Geschäftsbereich: HARTING Deutschland GmbH & Co. KG**PCN/19/013/DE****Produktgruppe:** Han / Han D

Autor: Andre Kelle**Titel:** Han D Buchsenkontakte für 2,5 mm²

Änderungsdetails

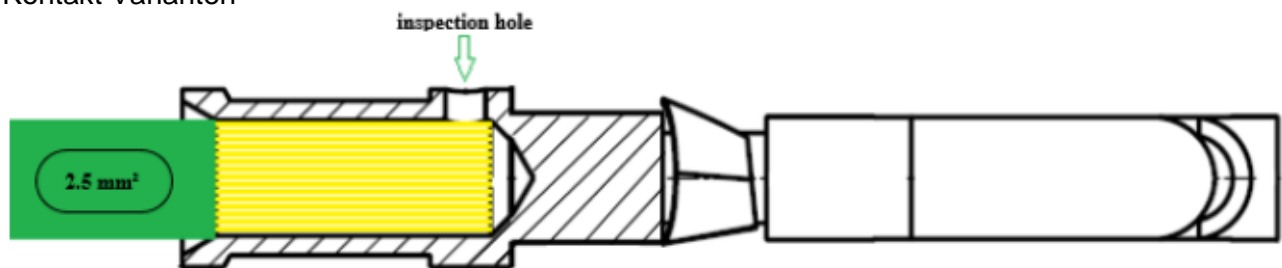
Newue Version: Han D® Buchsenkontakt für 2,5 mm²

Bei den entsprechenden Han D Kontakten für Anschlussquerschnitte von 2,5 mm² wird die Position der Belüftungsbohrung verändert. Damit besteht hier fortan die Möglichkeit, die Bohrung als Kontrollfenster für die korrekte Positionierung der Litze zu nutzen, analog zu allen anderen Han D-Kontakt Varianten
